PROTOCOLO REVISIÓN  
REVISIÓN DE CANALIZACIONES, LLAMADO DE ENFERMERA  
CONSTRUCCIÓN HOSPITAL DE CURICÓ

Revisión: 00      Fecha: 15-02-2019

Fecha Inspección: martes, 12 de febrero de 2019      Ejes: H-8      Sector: B      Nivel: 1° piso      Habitación: C-1-043

Habitación: B-1-101

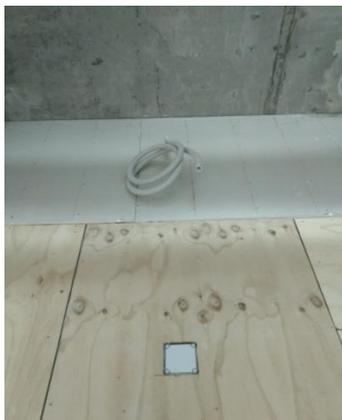
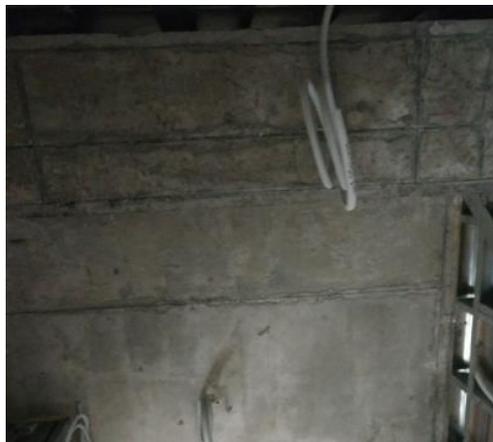
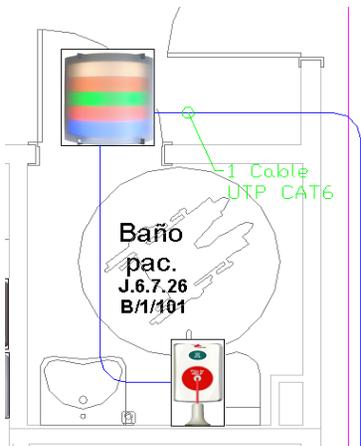
FALTA EMPARRILLADO DE CIELO DURO

CANALIZACION AUN EN LOSA

FALTA CAJA DE MODULO DE BAÑO EN MURO

FALTA CANALIZACION ENTRE LAMPARA Y ESCALERILLA

FALTA CANALIZACION ENTRE MODULO DE BAÑO Y LAMPARA

Fecha Inspección: martes, 12 de febrero de 2019      Ejes: 17-18 y K-J      Sector: B      Nivel: 1° piso      Habitación: B-1-101

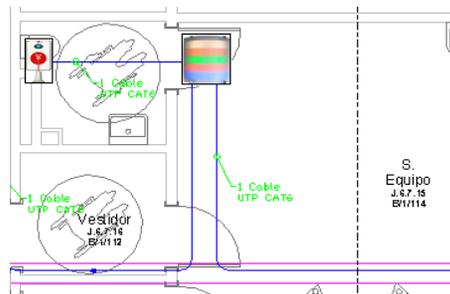
- FALTA EMPARRILLADO DE CIELO DURO
- CANALIZACION AUN EN LOSA
- FALTA CAJA DE MODULO DE BAÑO EN MURO
- FALTA CANALIZACION ENTRE LAMPARA Y ESCALERILLA
- FALTA CANALIZACION ENTRE MODULO DE BAÑO Y LAMPARA

Fecha Inspección: martes, 12 de febrero de 2019	Ejes: J-I y 17-16	Sector: B	Nivel: 1° piso	Habitación: B-1-114
---	-------------------	-----------	----------------	---------------------

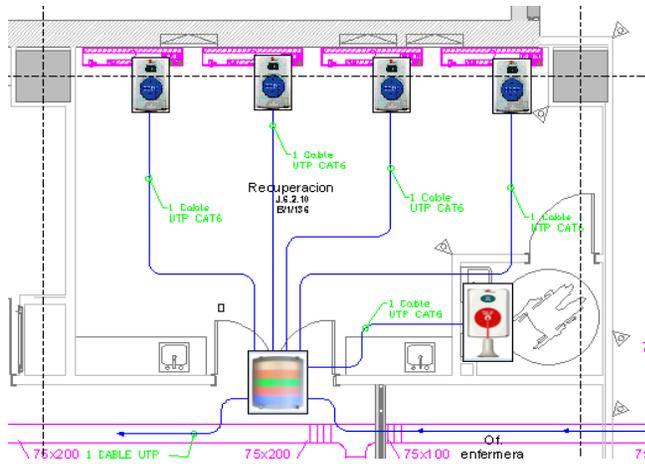
FALTA EMPARRILLADO DE CIELO DURO

CANALIZACION AUN EN LOSA

FALTA CANALIZACION ENTRE LAMPARA Y ESCALERILLA

FALTA CANALIZACION ENTRE MODULO Y LAMPARA

CAJA DE LAMPARA SOBRE DINTEL TAPADA

FALTA CAJA DE MODULO BAÑO EN MURO

Fecha Inspección: martes, 12 de febrero de 2019	Ejes: G-H y 14-15	Sector: B	Nivel: 1° piso	Habitación: B-1-136
---	-------------------	-----------	----------------	---------------------

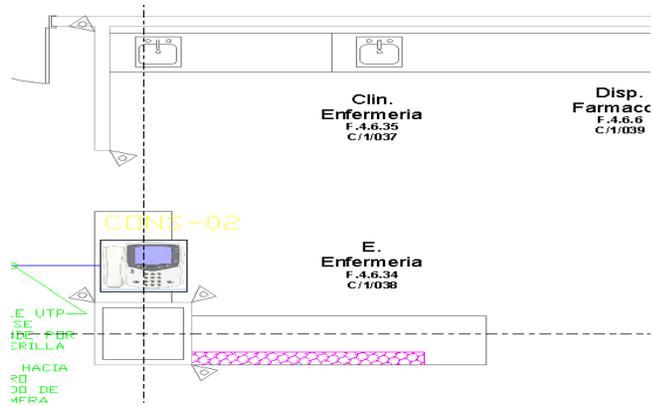
FALTA EMPARRILLADO DE CIELO DURO

CANALIZACION AUN EN LOSA

FALTA CANALIZACION ENTRE LAMPARA Y ESCALERILLA

FALTA CANALIZACION ENTRE MODULO Y LAMPARA

CAJA DE LAMPARA SOBRE DINTEL TAPADA

FALTA CAJA DE MODULO BAÑO EN MURO

Fecha Inspección: martes, 12 de febrero de 2019	Ejes: E - 8	Sector: C	Nivel: 1° piso	Habitación: C-1-038
---	-------------	-----------	----------------	---------------------

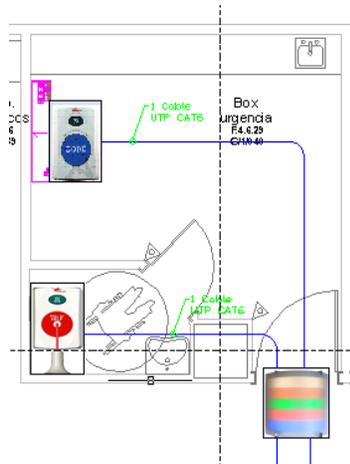
FALTA CANALIZACION ENTRE MESON DE ENFERMERA Y ESCALERILLA

FALTA IDENTIFICACION DE CANALIZACION PARA LLAMADO DE ENFERMERA

Fecha Inspección: martes, 12 de febrero de 2019	Ejes: F - 8	Sector: C	Nivel: 1° piso	Habitación: C-1-040
---	-------------	-----------	----------------	---------------------

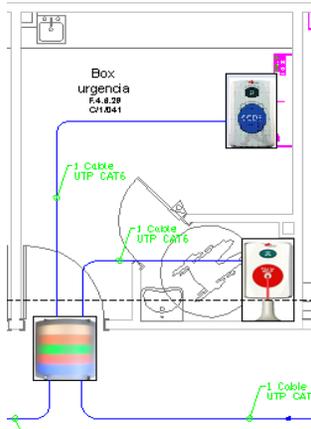
- FALTA EMPARRILLADO DE CIELO DURO
- CANALIZACION AUN EN LOSA
- FALTA CANALIZACION ENTRE LAMPARA Y ESCALERILLA
- FALTA CANALIZACION ENTRE MODULO Y LAMPARA
- CAJA DE LAMPARA SOBRE DINTEL TAPADA
- FALTA CAJA DE MODULO BAÑO EN MURO

Fecha Inspección:      martes, 12 de febrero de 2019      Ejes:      F - 8 y G-8      Sector:      C      Nivel:      1° piso      Habitación:      C-1-041

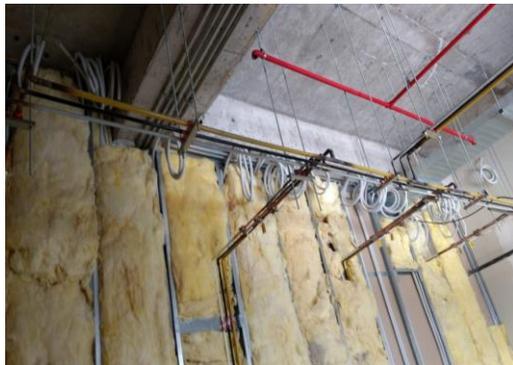
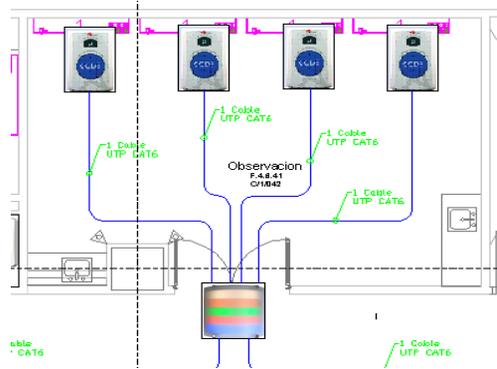
- FALTA EMPARRILLADO DE CIELO DURO
- CANALIZACION AUN EN LOSA
- FALTA CANALIZACION ENTRE LAMPARA Y ESCALERILLA
- FALTA CANALIZACION ENTRE MODULOS Y LAMPARAS
- FALTA CAJA DE MODULO BAÑO EN MURO
- CAJA DE LAMPARA DE PASILLO SOBRESALE DE MURO (CORREGIR)

Fecha Inspección: martes, 12 de febrero de 2019	Ejes: G-8	Sector: C	Nivel: 1° piso	Habitación: C-1-042
---	-----------	-----------	----------------	---------------------

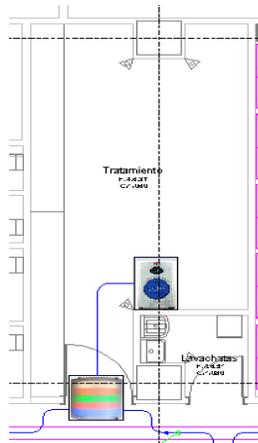
- FALTA EMPARRILLADO DE CIELO DURO
- CANALIZACION AUN EN LOSA
- FALTA CANALIZACION ENTRE LAMPARA Y ESCALERILLA
- FALTA CANALIZACION ENTRE MODULOS Y LAMPARAS
- FALTA CAJA DE 100X100 EN DINTEL DE PUERTA

Fecha Inspección: martes, 12 de febrero de 2019      Ejes: I-7      Sector: C      Nivel: 1° piso      Habitación: C-1-060

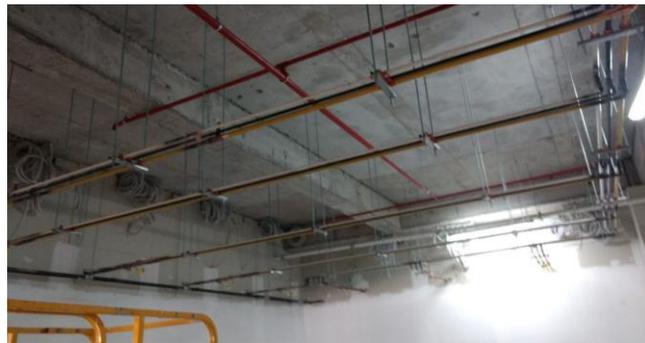
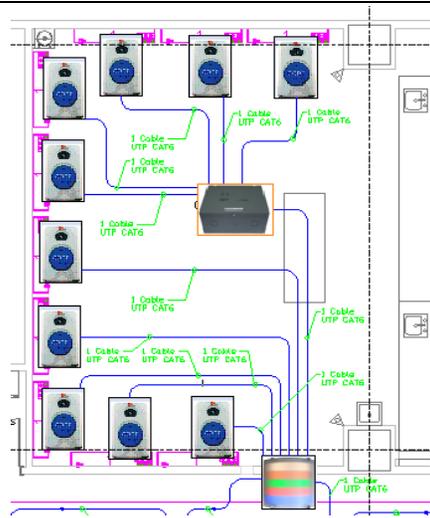
FALTA EMPARRILLADO DE CIELO DURO

CANALIZACION AUN EN LOSA

FALTA CANALIZACION ENTRE LAMPARA Y ESCALERILLA

FALTA CANALIZACION ENTRE MODULO Y LAMPARA

Fecha Inspección: martes, 12 de febrero de 2019	Ejes: J-7	Sector: C	Nivel: 1° piso	Habitación: C-1-061
---	-----------	-----------	----------------	---------------------

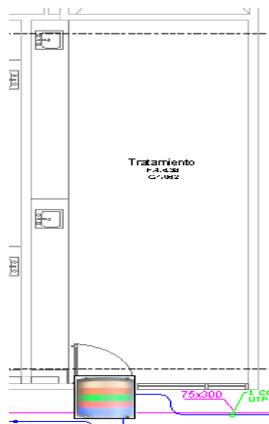
FALTA EMPARRILLADO DE CIELO DURO

CANALIZACION AUN EN LOSA

FALTA CANALIZACION ENTRE LAMPARA Y ESCALERILLA

FALTA CANALIZACION ENTRE MODULO Y LAMPARA

FALTA CANALIZACION ENTRE MODULOS Y CONTROLADOR

FALTA CANALIZACION ENTRE CONTROLADOR Y LAMPARA

Fecha Inspección: martes, 12 de febrero de 2019	Ejes: J-K-7-8	Sector: C	Nivel: 1° piso	Habitación: C-1-062
---	---------------	-----------	----------------	---------------------

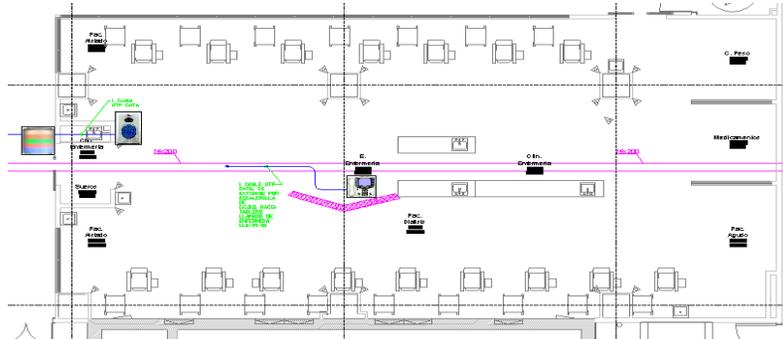
- FALTA EMPARRILLADO DE CIELO DURO
- FALTA CANALIZACION ENTRE LAMPARA Y ESCALERILLA
- FALTA CANALIZACION ENTRE MODULO Y LAMPARA
- FALTA UBICACIÓN DE MODULO INTERNO DENTRO DE LA HABITACION (ADICIONAL)

Fecha Inspección:	martes, 12 de febrero de 2019	Ejes:	B-D y 6-7	Sector:	C	Nivel:	1° piso	Habitación:	C-1-067
-------------------	-------------------------------	-------	-----------	---------	---	--------	---------	-------------	---------

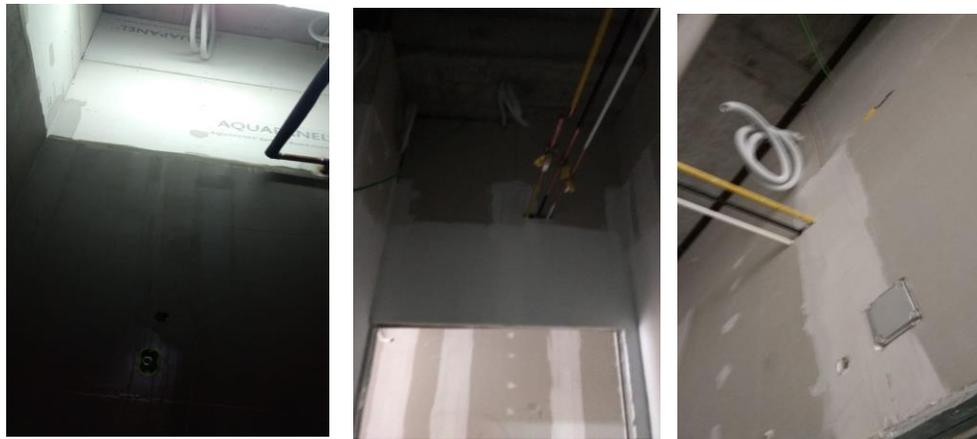
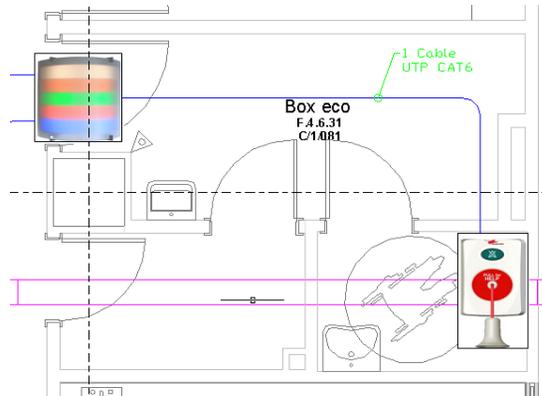
- FALTA EMPARRILLADO DE CIELO DURO
- CANALIZACION AUN EN LOSA
- FALTA CANALIZACION ENTRE LAMPARA Y ESCALERILLA
- FALTA CANALIZACION ENTRE MODULO Y LAMPARA
- FALTA CAJA DE MODULO CODIGO EN MURO
- FALTA MARCAR CANALIZACION DE CONSOLA EN MESON DE ENFERMERA (NO SABEMOS CUAL NOS CORRESPONDE)
- NINGUNA DE LAS CANALIZACIONES POSEE PASA CABLE, LAUCHA O GUIA (ALAMBRE)
- NO SE COMPRENDE LA NECESIDAD DE CONSOLA DE LLAMADO SI NO POSEEN MODULOS CON AUDIO EN SILLONES DE PACIENTES

Fecha Inspección: martes, 12 de febrero de 2019	Ejes: K-7	Sector: C	Nivel: 1° piso	Habitación: C-1-081
---	-----------	-----------	----------------	---------------------

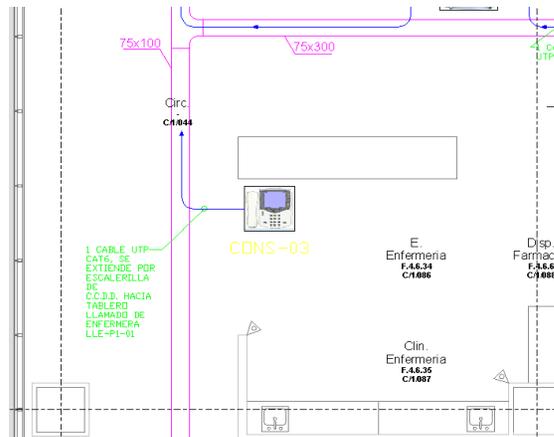
- FALTA EMPARRILLADO DE CIELO DURO
- FALTA CANALIZACION ENTRE LAMPARA Y ESCALERILLA
- FALTA CANALIZACION ENTRE MODULO Y LAMPARA
- FALTA BAJAR CANALIZACIONES A NIVEL DE EMPARRILLADO DE CIELO DURO

Fecha Inspección: martes, 12 de febrero de 2019	Ejes: H-1 y 6-7	Sector: C	Nivel: 1° piso	Habitación: C-1-086
---	-----------------	-----------	----------------	---------------------

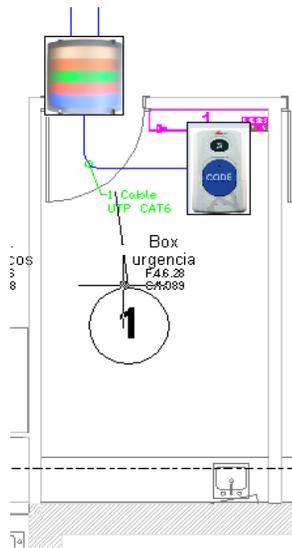
NO SE OBSERVA CANALIZACION DESDE MESON DE ENFERMERA HACIA ESCALERILLA

CANALIZACIONES ENCONTRADAS NO MENCIONAN LLAMADO NDE ENFERMERA

Fecha Inspección: martes, 12 de febrero de 2019	Ejes: I-J-6	Sector: C	Nivel: 1° piso	Habitación: C-1-089
---	-------------	-----------	----------------	---------------------

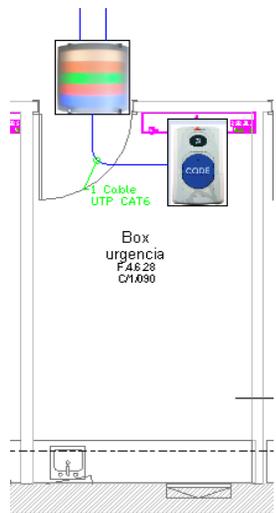
- FALTA EMPARRILLADO DE CIELO DURO
- FALTA CANALIZACION ENTRE LAMPARA Y ESCALERILLA
- FALTA CANALIZACION ENTRE MODULO Y LAMPARA
- FALTA BAJAR CANALIZACIONES A NIVEL DE EMPARRILLADO DE CIELO DURO
- FALTA CANALIZACION DE CPI A LOSA

Fecha Inspección: martes, 12 de febrero de 2019	Ejes: I-J-6	Sector: C	Nivel: 1° piso	Habitación: C-1-090
---	-------------	-----------	----------------	---------------------

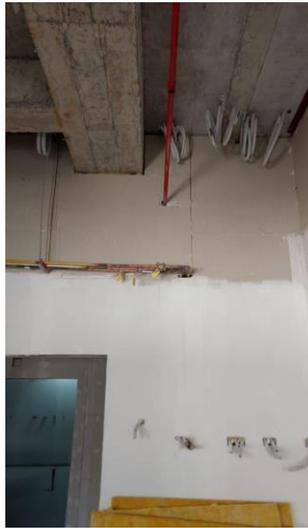
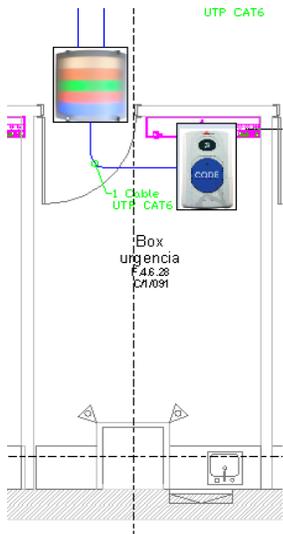
- FALTA EMPARRILLADO DE CIELO DURO
- FALTA CANALIZACION ENTRE LAMPARA Y ESCALERILLA
- FALTA CANALIZACION ENTRE MODULO Y LAMPARA
- FALTA BAJAR CANALIZACIONES A NIVEL DE EMPARRILLADO DE CIELO DURO

Fecha Inspección: martes, 12 de febrero de 2019	Ejes: J-6	Sector: C	Nivel: 1° piso	Habitación: C-1-091
---	-----------	-----------	----------------	---------------------

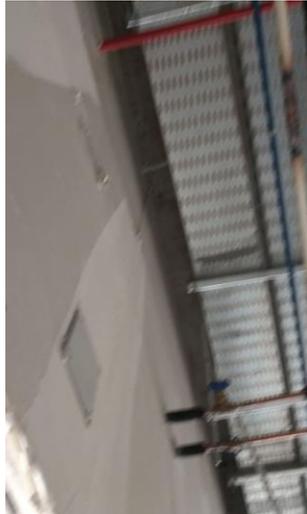
- FALTA EMPARRILLADO DE CIELO DURO
- FALTA CANALIZACION ENTRE LAMPARA Y ESCALERILLA
- FALTA CANALIZACION ENTRE MODULO Y LAMPARA
- FALTA BAJAR CANALIZACIONES A NIVEL DE EMPARRILLADO DE CIELO DURO

Fecha Inspección: martes, 12 de febrero de 2019	Ejes: J-K-7-6	Sector: C	Nivel: 1° piso	Habitación: C-1-092
---	---------------	-----------	----------------	---------------------

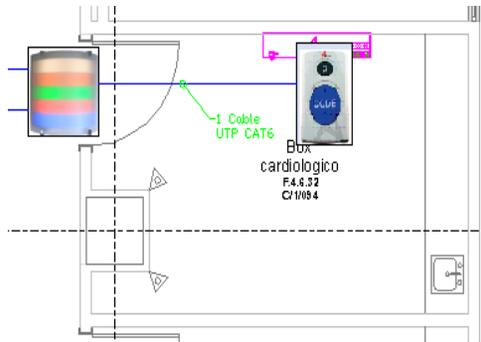
- FALTA EMPARRILLADO DE CIELO DURO
- FALTA CANALIZACION ENTRE LAMPARA Y ESCALERILLA
- FALTA CANALIZACION ENTRE MODULO Y LAMPARA
- FALTA BAJAR CANALIZACIONES A NIVEL DE EMPARRILLADO DE CIELO DURO

Fecha Inspección: martes, 12 de febrero de 2019	Ejes: K-6	Sector: C	Nivel: 1° piso	Habitación: C-1-094
---	-----------	-----------	----------------	---------------------

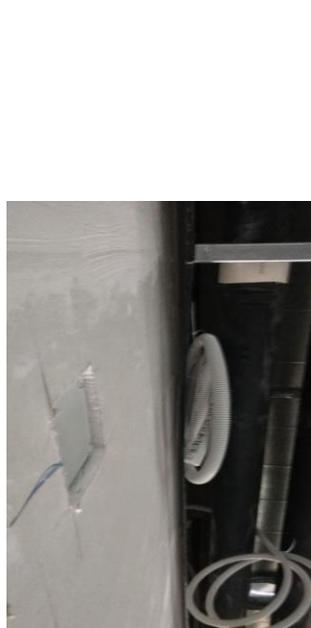
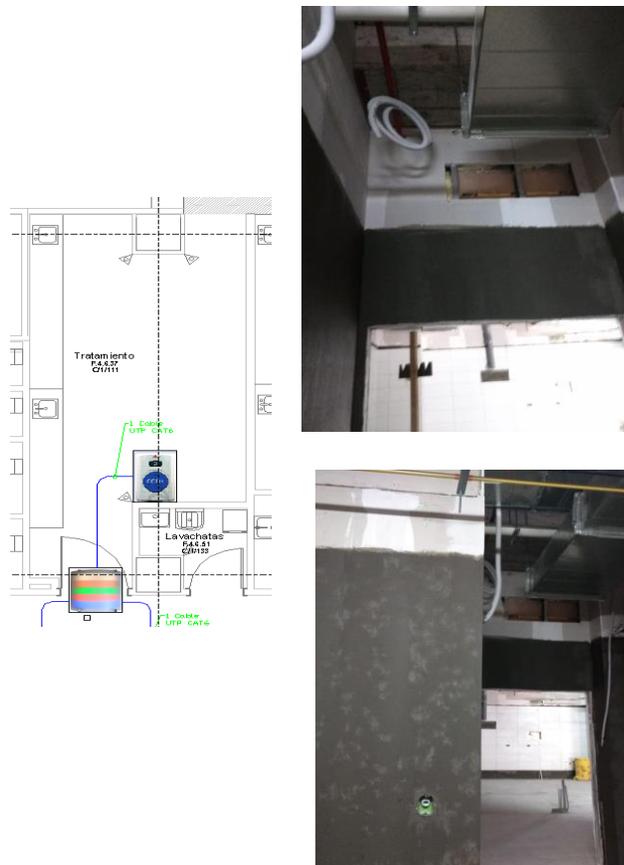
- FALTA EMPARRILLADO DE CIELO DURO
- FALTA CANALIZACION ENTRE LAMPARA Y ESCALERILLA
- FALTA CANALIZACION ENTRE MODULO Y LAMPARA
- FALTA BAJAR CANALIZACIONES A NIVEL DE EMPARRILLADO DE CIELO DURO
- SE OBSERVA DUCTO DE LL. ENF. TAPADO

Fecha Inspección: martes, 12 de febrero de 2019	Ejes: I-4	Sector: C	Nivel: 1° piso	Habitación: C-1-111
---	-----------	-----------	----------------	---------------------

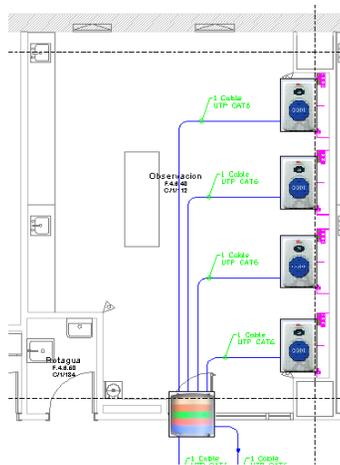
- FALTA EMPARRILLADO DE CIELO DURO
- FALTA CANALIZACION ENTRE LAMPARA Y ESCALERILLA
- FALTA CANALIZACION ENTRE MODULO Y LAMPARA
- FALTA BAJAR CANALIZACIONES A NIVEL DE EMPARRILLADO DE CIELO DURO

Fecha Inspección: martes, 12 de febrero de 2019	Ejes: K-6	Sector: C	Nivel: 1° piso	Habitación: C-1-112
---	-----------	-----------	----------------	---------------------

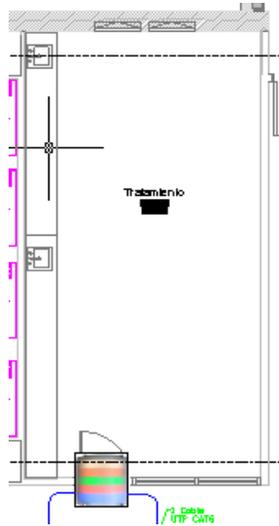
PERSONAL SE ENCUENTRA REALIZANDO CANALIZACIONES SOBRE EMPARRILLADO DE CIELO DURO ( EN PROCESO)

FALTA CANALIZACION DESDE LAMPARA A ESCALERILLA

FALTAN CANALIZACIONES DE MODLOS A LAMPARA DE PASILLO

Fecha Inspección: martes, 12 de febrero de 2019	Ejes: K-6	Sector: C	Nivel: 1° piso	Habitación: C-1-113
---	-----------	-----------	----------------	---------------------

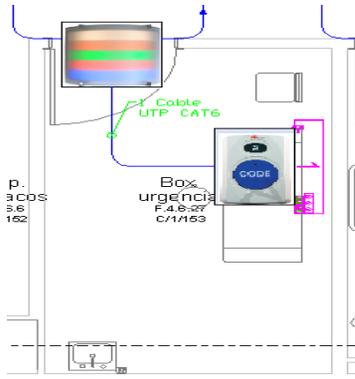
- FALTA EMPARRILLADO DE CIELO DURO
- FALTA CANALIZACION ENTRE LAMPARA Y ESCALERILLA
- FALTA CANALIZACION ENTRE MODULO Y LAMPARA
- FALTA BAJAR CANALIZACIONES A NIVEL DE EMPARRILLADO DE CIELO DURO
- SE OBSERVA DUCTO DE LL. ENF. TAPADO
- NO SE OBSERVA CAJA DE 100X100 LAPARA DE PASILLO SOBRE DINTEL DE PUERTA
- FALTA CORROBORAR UBICACIÓN DE MODULO INTERNO (ADICIONAL)

Fecha Inspección: martes, 12 de febrero de 2019      Ejes: I-J y 3-4      Sector: C      Nivel: 1° piso      Habitación: C-1-154

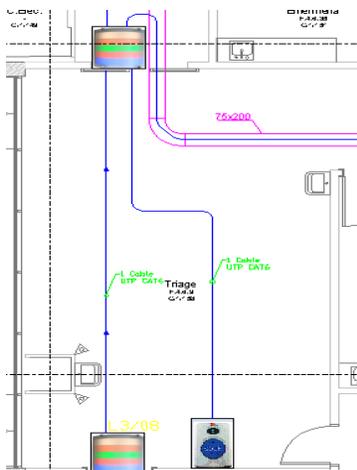
- SE SOLICITA A ENCARGADO DE MONRABAL, CORREGIR LLEGADA A LAMPARA
- MAURICIO COMENTA QUE ENVIARA A PERSONAL PARA RESOLVER EL INCONVENIENTE
- HABITACION DEBE QUEDAR IGUAL QUE C-1-153
